VYSVĚTLENÍ ZADÁVACÍ DOKUMENTACE 3

ZMĚNA ČI DOPLNĚNÍ ZADÁVACÍ DOKUMENTACE 1

Název: Generální dodavatel stavby Komplexního simulačního centra MU

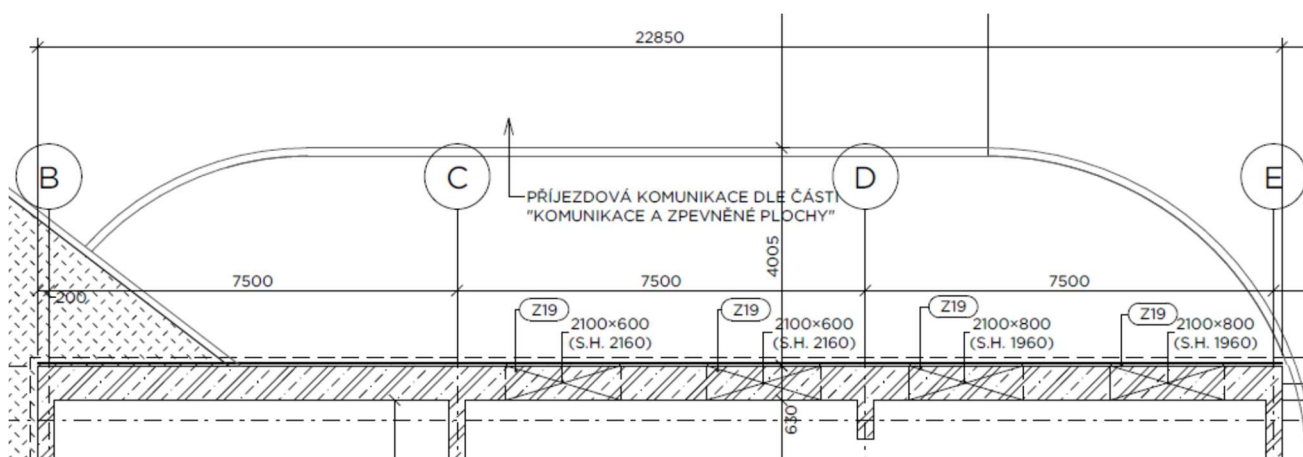
„V části Venkovních stěnových žaluzií se projektová dokumentace odkazuje na podobu žaluzií dle stávajících na objektu Morfo (OP-37 Morfo). V předané dokumentaci nejsou dostupné pohledy na tuto část objektu. Pro jednoznačné ocenění těchto prací žádáme o zaslání podkladů (pohledy na dotčenou část fasády, předpokládaný způsob kotvení a vedení vodících lišt pro venkovní žaluzie, předpoklad napojení na okolní konstrukce).“

Náhrada stávajících žaluzií objektu Morfologie dotčených bouracími pracemi pro napojení lávky bude provedena ve vizuálně shodné podobě. Jedná se o exteriérové horizontální protisluneční žaluzie s pevnými vodítky ovládané elektromotoricky individuálně v každé místnosti a kastlíky pro pakety žaluzií z AL plechu. Rovněž u kastlíků je požadavek na shodné rozměrové a barevné řešení dle stávajících. Pro napojení a ovládání se předpokládá využití stávajících vývodů. Tyto požadavky viz technická zpráva Část 04 Obvodový plášť a technické podmínky oddíl 37.

Pro lepší orientaci přikládáme přílohou tohoto dokumentu pohled na dotčenou část fasády a fotografii stávajícího objektu.

2.PP

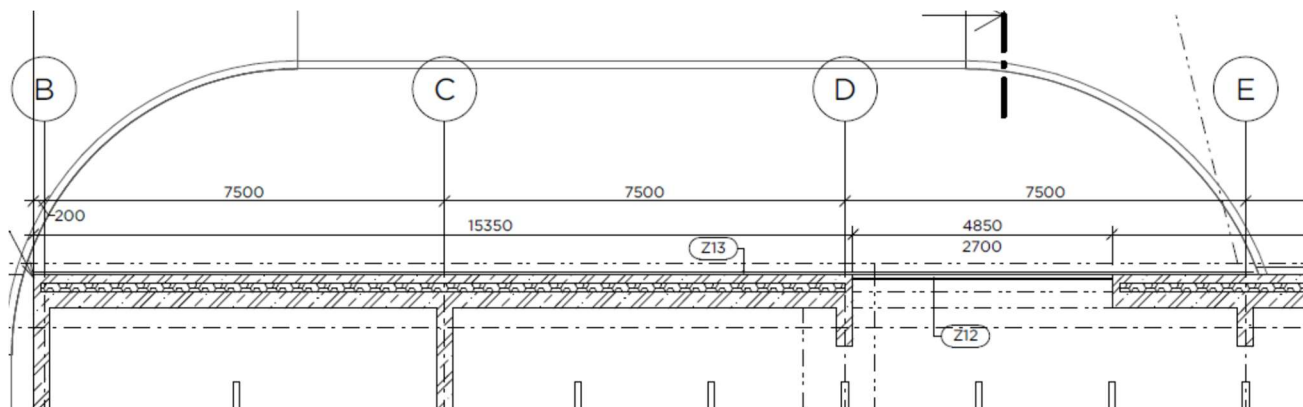
D 101 stavební část se odkazuje v Technické specifikaci na Treláž na betonové stěně - Z 13 Z předložené projektové dokumentace nelze zjistit kolik m2 treláže se předpokládá. Prvek se nachází v 1. PP mezi osami 1/B-D, ve 2.PP se nenachází.

Žádáme zadavatele o sdělení odkud a do jaké výše má treláž sahat = kolik m2 treláže má být předmětem nabídky.

7. Treláž se nachází na betonové stěně od osy B po osu E. Od osy B po osu D začíná na kótě -6,600 a končí na +2,900. Od osy D po osu E -6,600 až -0,900 mimo otvoru, kde se nachází Z12. Pro snazší orientaci doplňujeme přílohou tohoto vysvětlení pdf soubor SIM - DVD - D 101_Pohled na trelaz.
8. Závora byla uvedena v projektu pro stavební povolení, v následujícím stupni byla nahrazena vjezdovou posuvnou bránou. Pro adekvátní nacenění je nutno vycházet z dokumentace pro výběr dodavatele – viz

Pohled západní

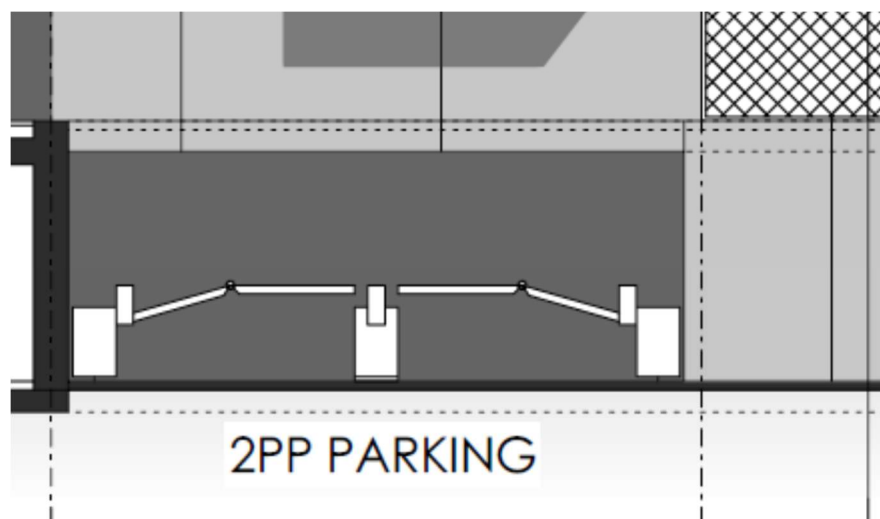
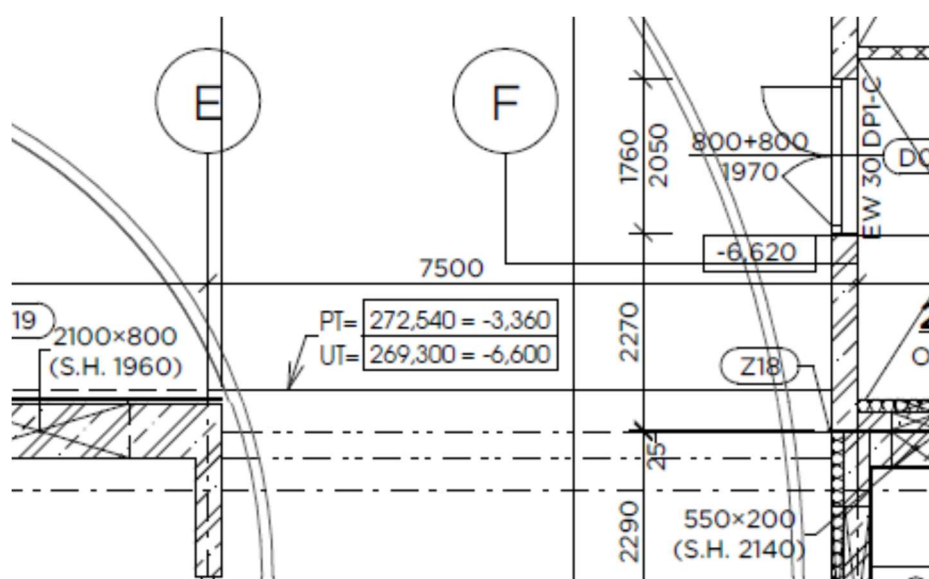
D 101 stavební část výkres pohledu zobrazuje v předložené projektové dokumentaci závory na vjezdu do 2.PP. Výkres půdorysu 2.PP tyto závory nezobrazuje.

Žádáme zadavatele o sdělení, zda automatické závory na úrovni 2.PP mají být součástí cenové nabídky.“
